核燃料物質使用変更許可申請書の一部補正

新 旧 対 照 表

安全管理棟

計測機器校正室

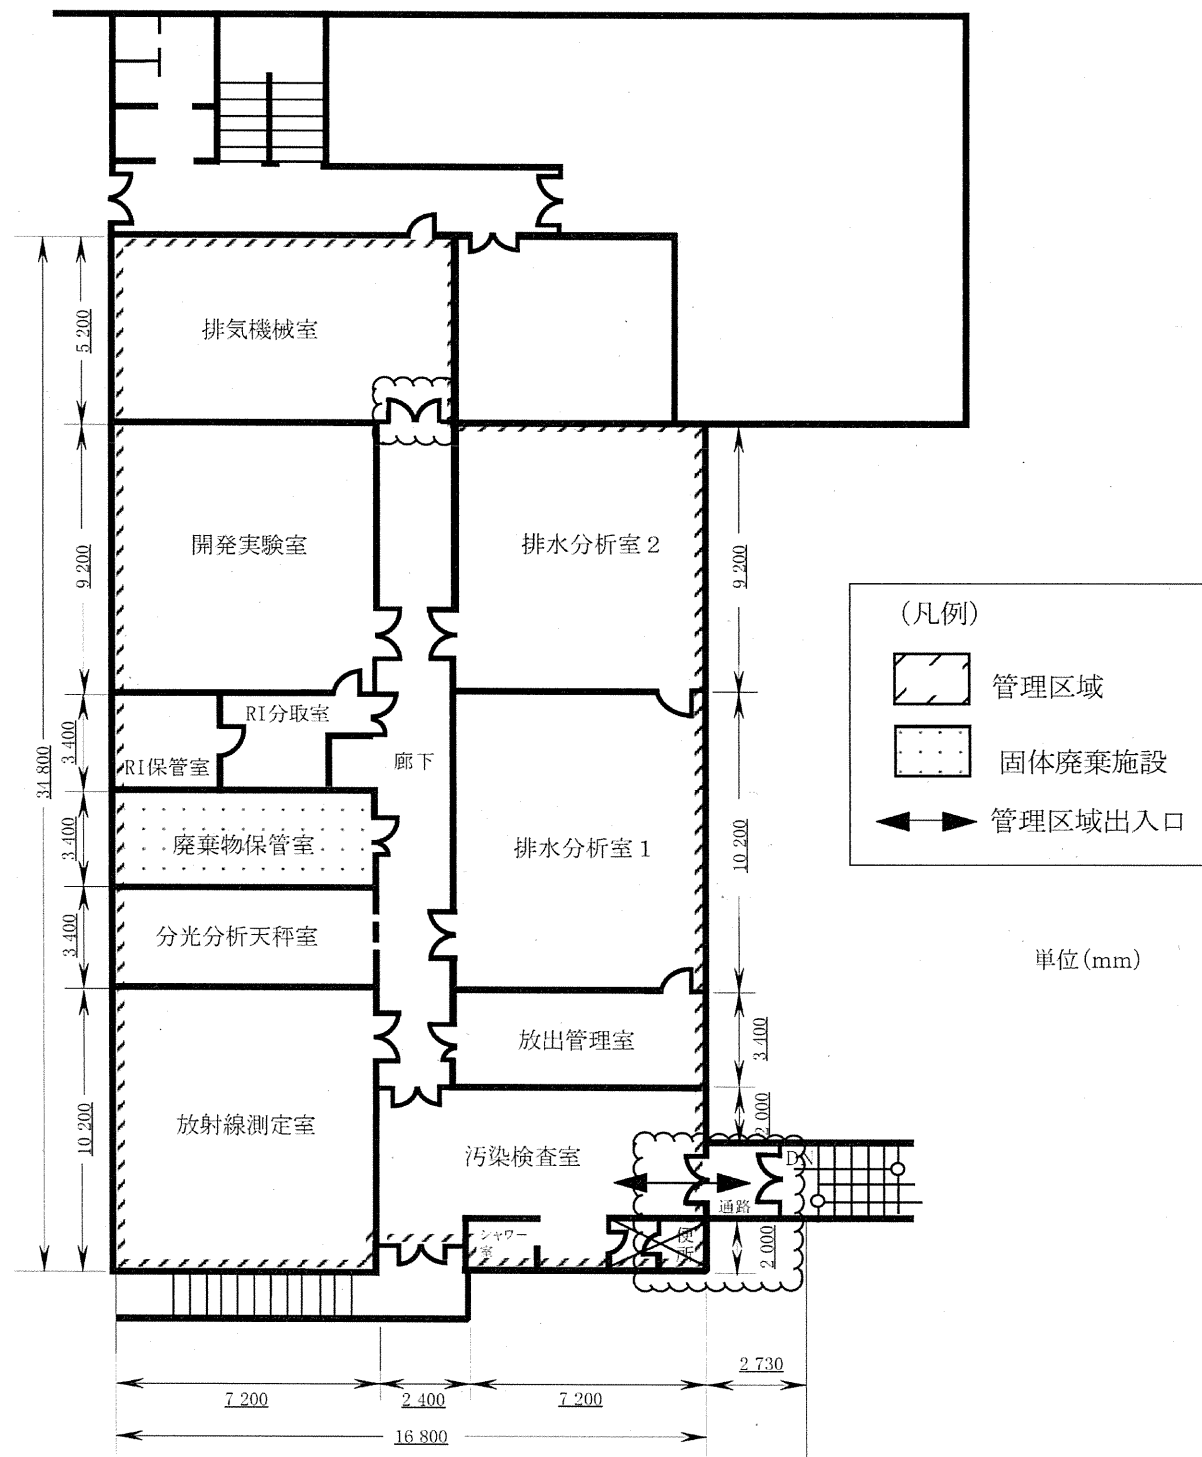
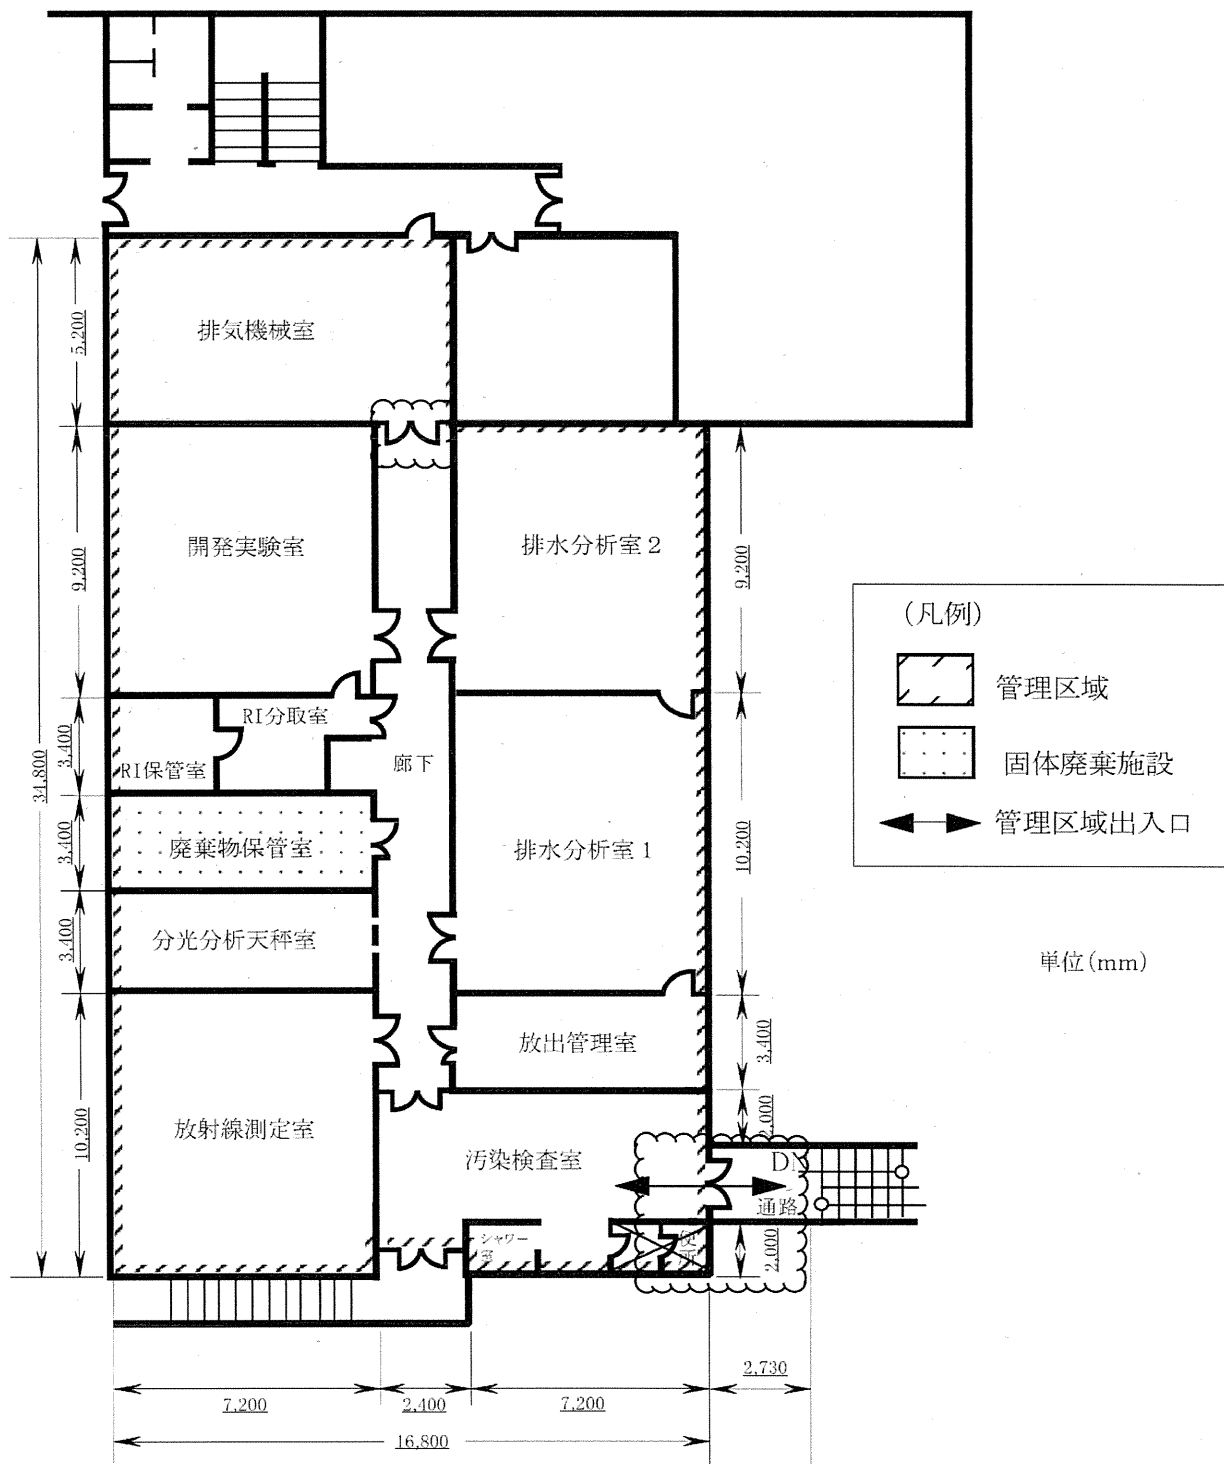
変更前	補正後	変更理由
 <p>(凡例)</p> <ul style="list-style-type: none"> 管理区域 貯蔵庫 管理区域出入口 フード <p>単位(mm)</p>	 <p>(凡例)</p> <ul style="list-style-type: none"> 管理区域 貯蔵庫 管理区域出入口 フード <p>単位(mm)</p>	<p>・SI 単位への表記に記載を統一するため。 ・扉の有無及び開閉方向の見直しを図るため。</p>
<p>図 7-1-1 安全管理棟2階管理区域平面図</p> <p>図 9-1-1 給排気系統図 (省略)</p>	<p>図 7-1-1 安全管理棟2階管理区域平面図</p> <p>図 9-1-1 給排気系統図 (変更なし)</p>

- ・SI 単位への表記に記載を統一するため。
- ・扉の有無及び開閉方向の見直しを図るため。

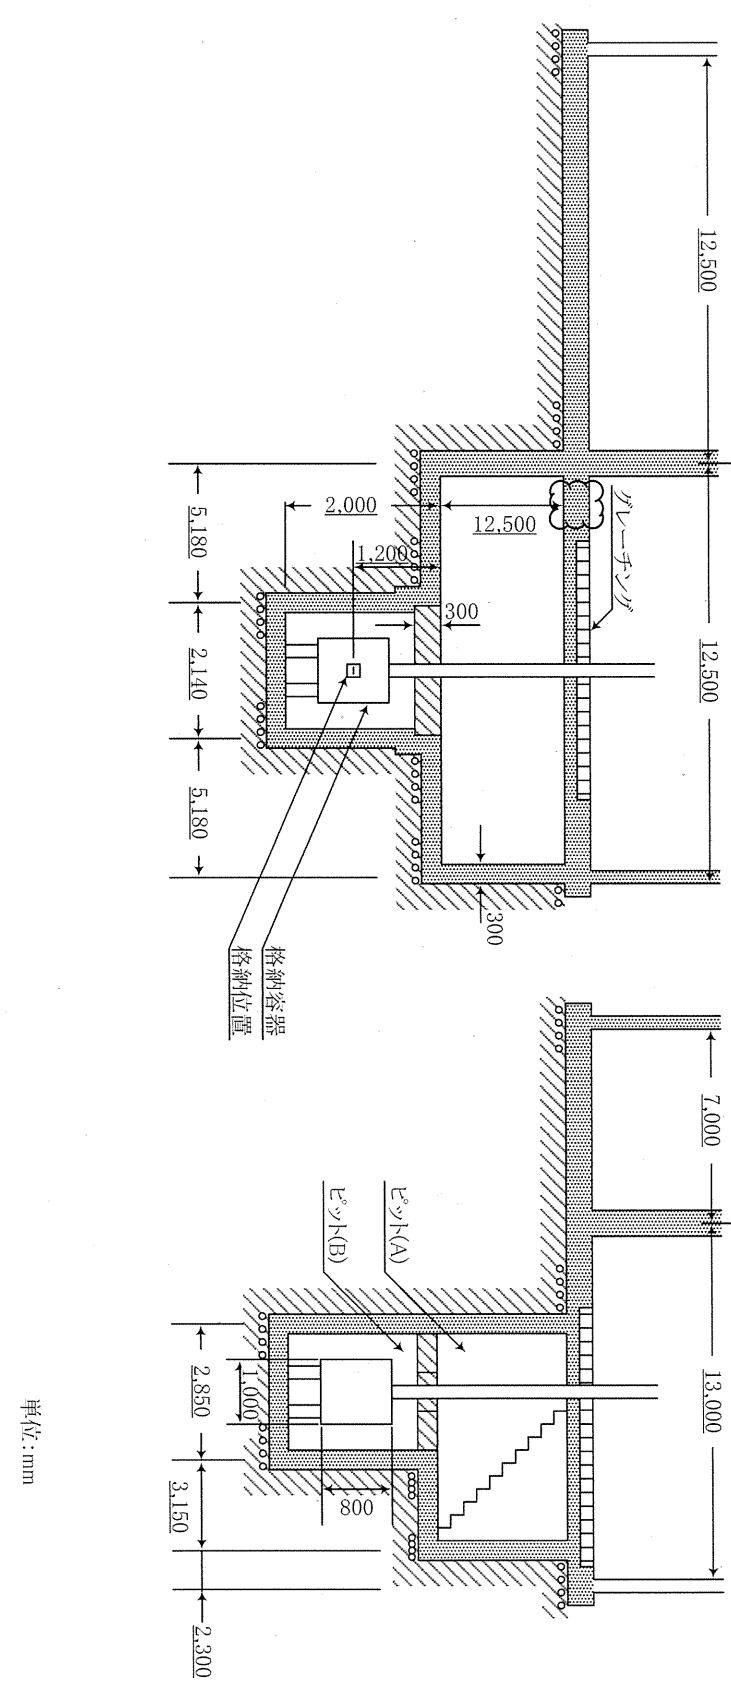
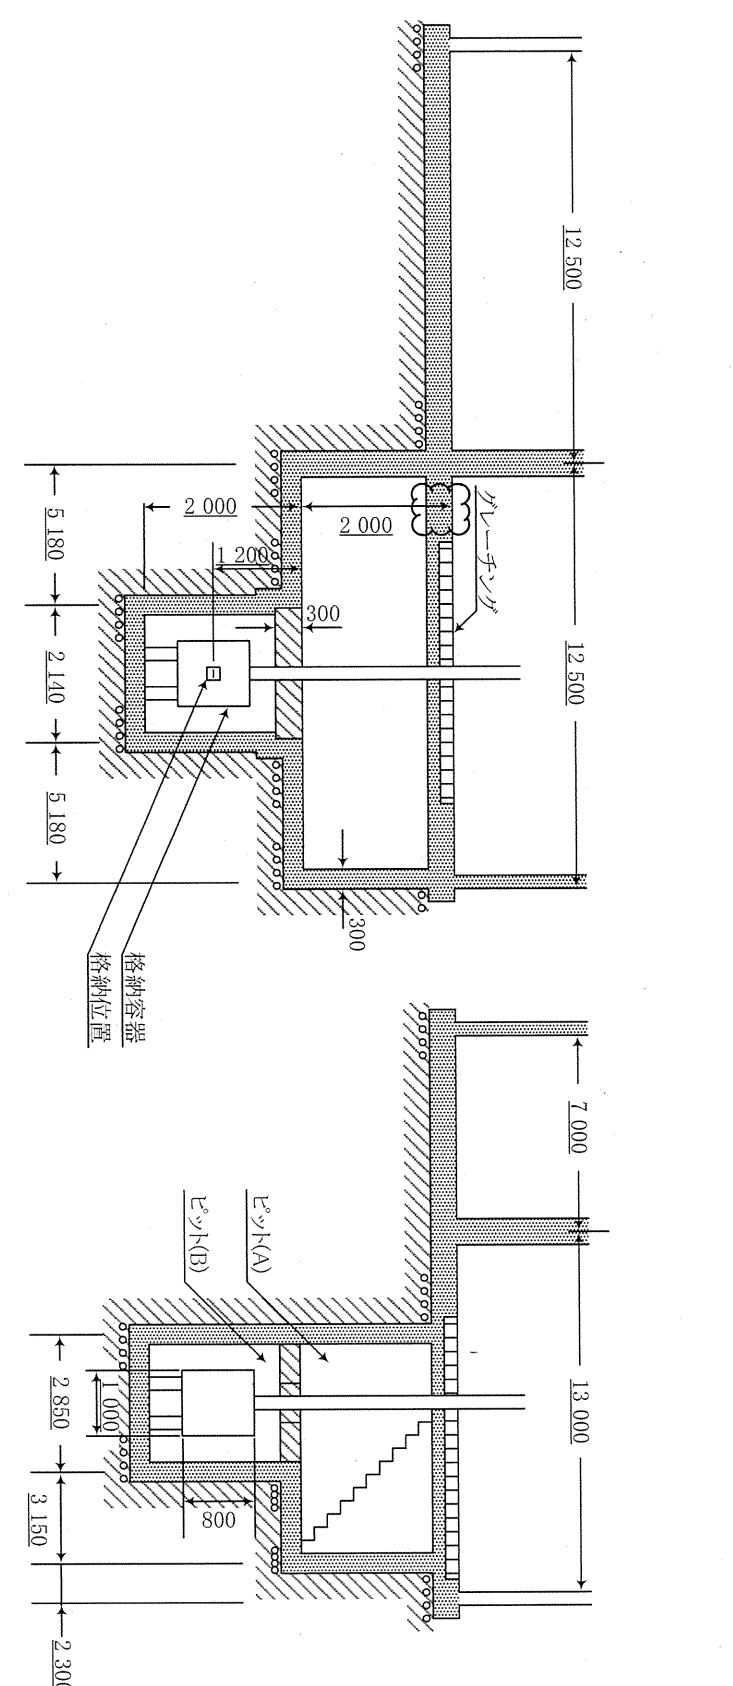
変更前	補正後	変更理由
<p>凡例) // : 管理区域</p> <p>計測機器校正室 シャッター 照射室 (A) 照射室 (B) 準備室 電源保管室 低レベル照射室 汚染検査室 計測機器補修検査棟 フェンス</p> <p>図 7-1 計測機器校正室平面図 (1)</p> <p>図 7-2 計測機器校正室平面図 (2) (省略)</p>	<p>凡例) // : 管理区域</p> <p>計測機器校正室 シャッター 照射室 (A) 照射室 (B) 準備室 電源保管室 低レベル照射室 汚染検査室 計測機器補修検査棟 フェンス</p> <p>図 7-1 計測機器校正室平面図 (1)</p> <p>図 7-2 計測機器校正室平面図 (2) (変更なし)</p>	<p>・扉の開閉方向の見直しを図るため。</p>

変更前	補正後	変更理由
 <p>図7-3 ピット断面図</p>	 <p>図7-3 ピット断面図</p>	<p>・S I単位への表記に記載を統一するため。</p> <p>・既に使用施設の位置、構造及び設備の基準に関する規則（以下「使用許可基準規則」という。）の要求事項を満足しているが、ピット(A)高さ寸法及び矢印の記載の適正化を図るため。なお、本変更により、使用許可基準規則の要求事項を満足していることに変わりはなく、設計変更及び工事も伴わない。</p>
